Oppdragsgiver: **Statens vegvesen**
Oppdragsnr.: **5205829** Dokumentnr.: **N096**

► Tiltak i vassdrag. Innsigelser og pålegg. E134 Ølen–Mørkeli

Det vises til merknader og innsigelser fra Statsforvalteren i Rogaland (SF) i forbindelse med høring av planforslag for utbedring av E134 mellom Ølen og Mørkeli i Vindafjord kommune – brev av 12.01.2024, varsel om pålegg om retting av ulovlige tiltak i Oselva – brev av 09.02.2024, brev av 08.03.2024 vedr. utsatt frist og presisering av funksjonskrav, samt brev av 02.05.2024 vedr. pålegg om retting av ulovlige tiltak.

Figur 1. Grovskisse av et tverrsnitt for mulig utforming av bekken. Erosjonssikring og tett tiltak er bare grovt skissert på idestadiet.

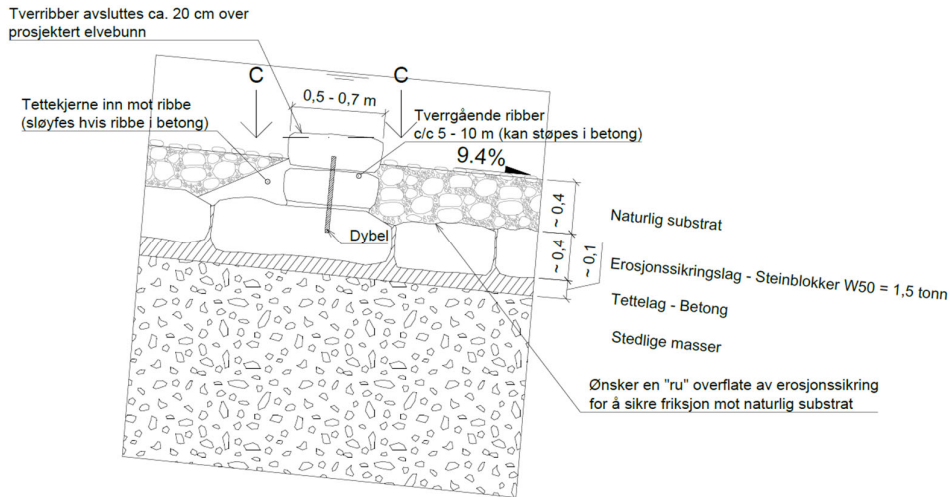
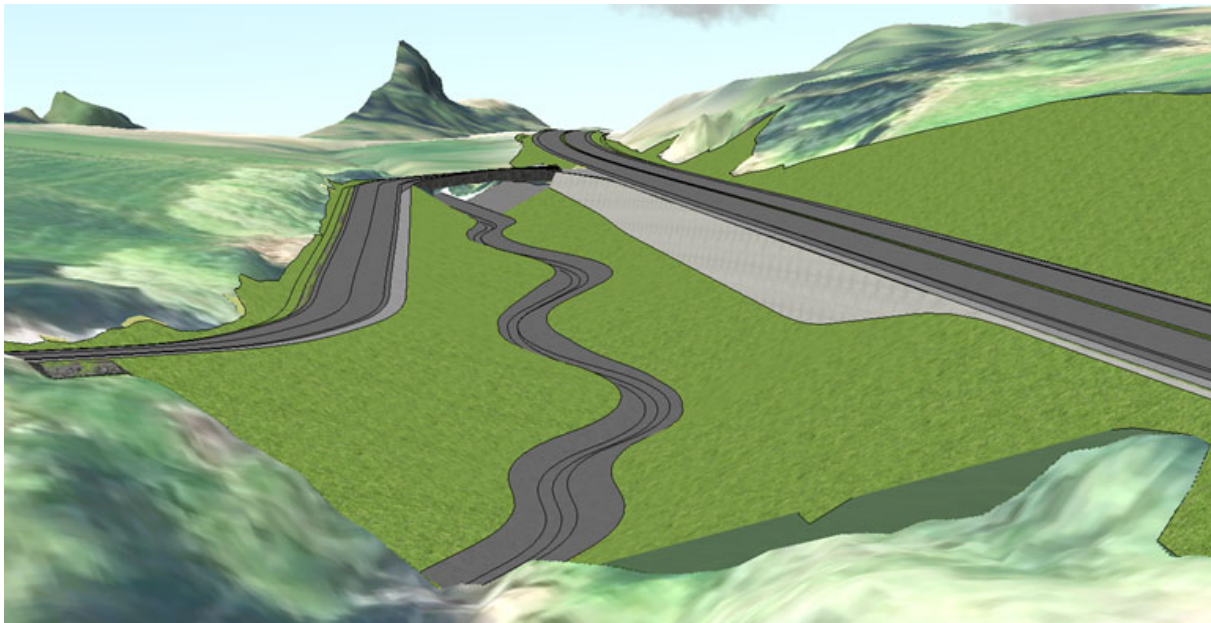
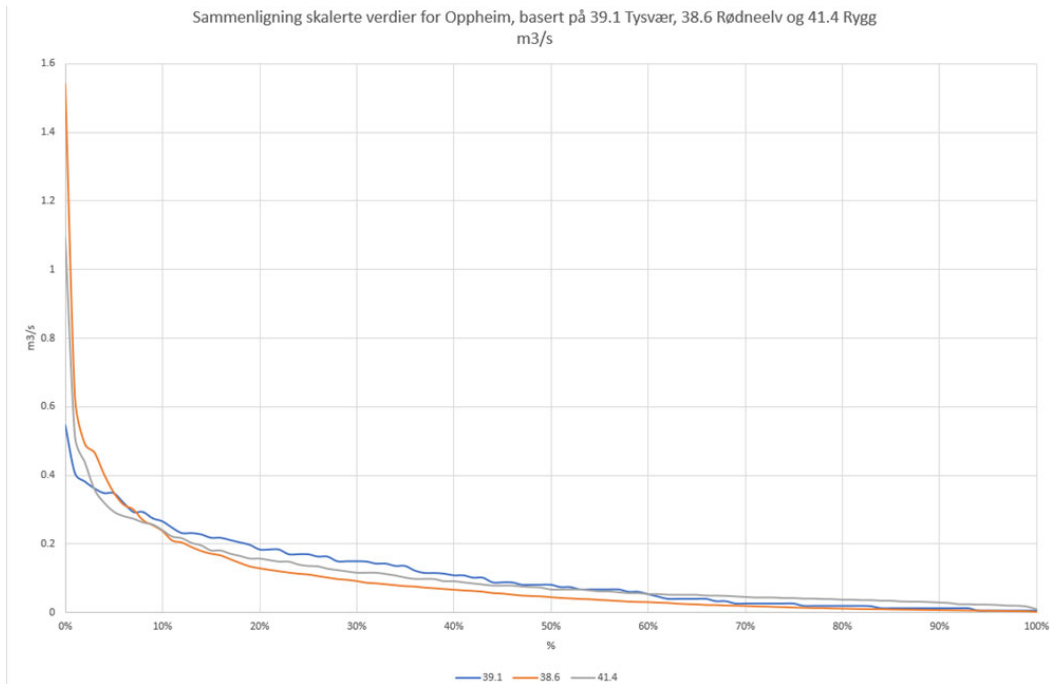
1. **Åpning av vassdrag:** *Det skal gjenåpnes et naturlig elveløp i Oselva ved Oppheim langs E-134 (retting av tiltak I). Nytt elveløp skal utformes og vedlikeholdes slik at det ikke utgjør et vandringshinder for stedeegne fiskearter i ulike livsstadier ved normal vannføring. Dette innebærer også at elvebunnen skal være tett slik at vannet ikke forsvinner ned i grunnen. Elveløpet skal ikke fremstå som en kanal, men en skal i størst mulig grad reetablere en naturtypisk elvemorfologi med buktninger og økologisk funksjonelle kantsoner, gitt tilgjengelig areal. Elveløpet skal utformes med naturtypisk elvesubstrat slik at strekningen i tillegg opprettholder naturlige økologiske funksjoner som oppvekstområde og vandringsvei for stedeegne fiskearter. Det kan bli nødvendig med omlegging av opprinnelig elveløp for å oppnå nødvendig bredde og avstand fra vei, samt sikre økologisk funksjonelle kantsoner.»*

Basert på overstående sees det på løsninger som innebærer at erosjonssikringen etableres tilbaketrasket langs sidene, og nedtrykket under selve bekkeløpet. Sikringssteinen settes i jordfuktig betong, for å redusere infiltrasjon ned i grunnen. Fugene mellom erosjonssikringsblokker fylles med betong av samme årsak, og blokkene skures rene før betongen har herdet. Foreløpige estimater tilsier at erosjonssikringslaget må bestå av stein med $W_{50} = 1,5$ tonn. Steinestørrelse i erosjonssikringen må detaljeres ut senere. Steinsettingen av erosjonssikring gis en ru overflate, slik at naturlig bunnsubstrat av variert størrelse som legges over sikringslaget får bedre feste. Dermed reduseres omfanget av massetransporten ved at de største fraksjonene i bunnsubstratet ikke like enkelt glir langs erosjonssikringen, men får best mulig feste ved stor vannføring. Videre vil det etterstrebtes å følge det opprinnelige bekkeløpet i størst mulig grad, men der nærføringen til E134 blir for tett, må bekkeløpet anlegges ved å forskyve bekken mot vest. Dette vurderes som en mer gunstig løsning enn et plastret bekkeløp som del av sikringen. Det er viktig å presisere at laget av bunnsubstrat i perioder med høy vannføring vil få bevegelse og omorganisering av stein internt i bekken

Et viktig moment med løsningen er å unngå at vannet ved lave vannføringer blir liggende gjemt ned i bunnsubstratet (nedgravd vannspeil). For å unngå dette foreslås det å etablere tverrgående terskler for hver 5.–10. meter nedover bekkeløpet. Tersklene, slik det er skissert, kan etableres av enten rektangulære steinblokker med mørtel i fugene eller som bjelker i betong. Den førstnevnte vil gi et mer naturlig utseende. Tersklene må trolig dybles fast i erosjonssikringslaget for å unngå at disse forskyves horisontalt. Prinsippet med tersklene er at vannet blir tvunget opp over det som blir den prosjekterte elvebunnen. Tersklene er tenkt avsluttet noe høyere enn selve bekkébunnen, ca. 20 cm. Forutsatt at tersklene etableres med tette fuger, og at erosjonssikringen tettes med betong, vil det i praksis oppstå et lite basseng mellom hver terskel bestående av bunnsubstrat og vann. Tersklene kan etableres med en vertikal slisse i midten av bekkeløpet, slik at vannstrømmen konsentreres inn mot midten.

Figur 1 er en tidlig grovskisse av et tverrsnitt for mulig utforming av bekken, og Figur 2 viser detalj ved terskler. Figur 3 illustrerer mulig bekkeløp i 3D-modell sammen med utbedret E134 og lokalveg.

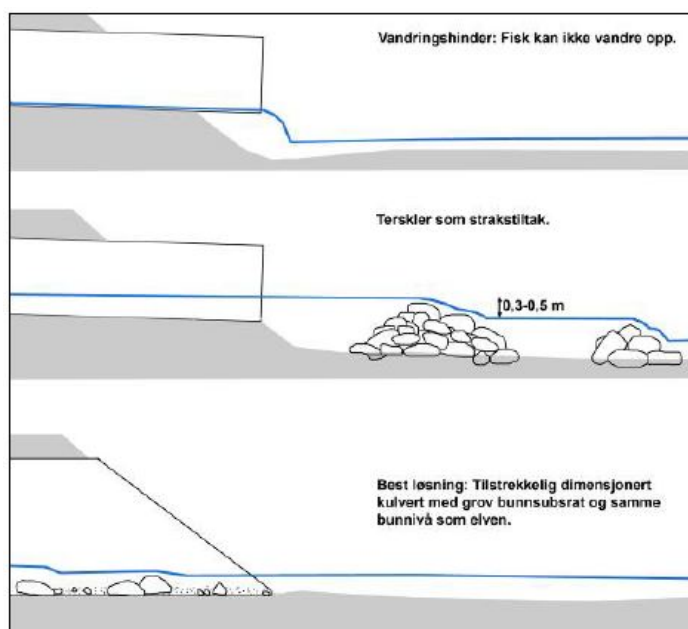
- 2. Avbøtende tiltak: Det skal gjøres nødvendige tiltak tilknyttet kulverter under E-134 (retting av tiltak II og IV) slik at følgende økologiske og morfologiske funksjonskrav oppfylles: Konstruksjoner for kryssing av fiskeførende elver og bekker skal utformes og vedlikeholdes slik at de ikke utgjøre vandringshinder for stedegne fiskearter i ulike livsstadier ved normal vannføring.*

For begge bekkene foreslås det å etablere en utløpskulp med hevet vannstand slik at utløpet av røret blir dykket. I tillegg foreslås det plassering av flexi-baffles, en type fleksibel terskel, som monteres inni rørene. Dette ansees å tilfredsstille det pålegget som er gitt av Statsforvalter. Figurene under viser hovedprinsipper.

Figur 19. Planlagt bekkelukking av bekk 6 (nederst) og bekk 7 (øverst) i forbindelse med ny E134. Det er spilt inn at det må benyttes kulverter med flat bunn med steinsubstrat og terskler for å gi egne hydrauliske forhold for fiskevandring.

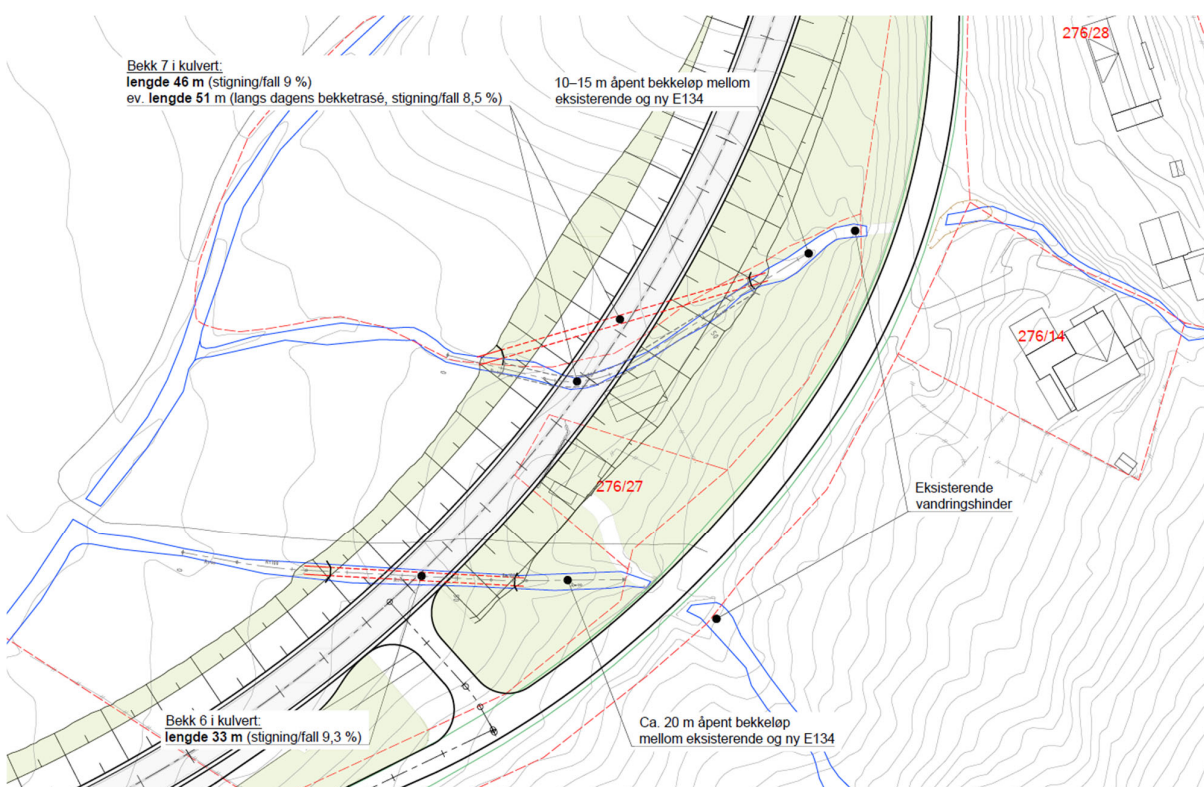
På bakgrunn av den informasjonen vi har per i dag er det liten tvil om at tiltaksområdet for kryssing av bekk 6 og 7 er økologisk funksjonsområde for anadrome laksefisk og at fiskevandring må sikres i begge disse bekkene. Det skal ikke lages nye vandringshinder for fisk som del av vegprosjektet. Ved planlegging av de nevnte elvekryssingene (1, 2, 4, 6 og 7) må dere derfor ta høyde for følgende funksjonskrav for kryssing: «Konstruksjoner for kryssing av fiskeførende elver og bekker skal utformes og vedlikeholdes slik at de ikke utgjøre vandringshinder for stedeigne fiskearter i ulike livsstadier ved normal vannføring. Konstruksjonene skal i tillegg utformes med naturtypisk elvesubstrat i bunnen.

Å anlegge kulvert som i tilstrekkelig grad hensyntar fiskevandring vil være det mest naturlige valget med tanke på de krav og vilkår som stilles i høringsvar/innsigelse. I dette tilfellet vil det foreslås en rektangulær kulvert som legges noe dypere enn eksisterende bekkebunn, og det legges naturlig bunnssubstrat (inkludert gjenbruk av elvestein fra opprinnelig løp) som topplag. Ny E134 krysser bekken på skrå, og det vil være behov for en kulvert med lengde på ca. 33 meter (bekk 6) og 46 meter (bekk 7) meter (figur 19).

Helningsgradienten til kulvertene vil være hhv. 9,3 % og 8,5-9 %, noe som utgjør et betydelig fall med tanke på fiskevandring gjennom kulvertene. Disse må derfor ha ruhet i form av bunnssubstrat, og terskler som energidpendende tiltak, tiltak for å binde substrat og tiltak for å sikre tilstrekkelig vanddybde.
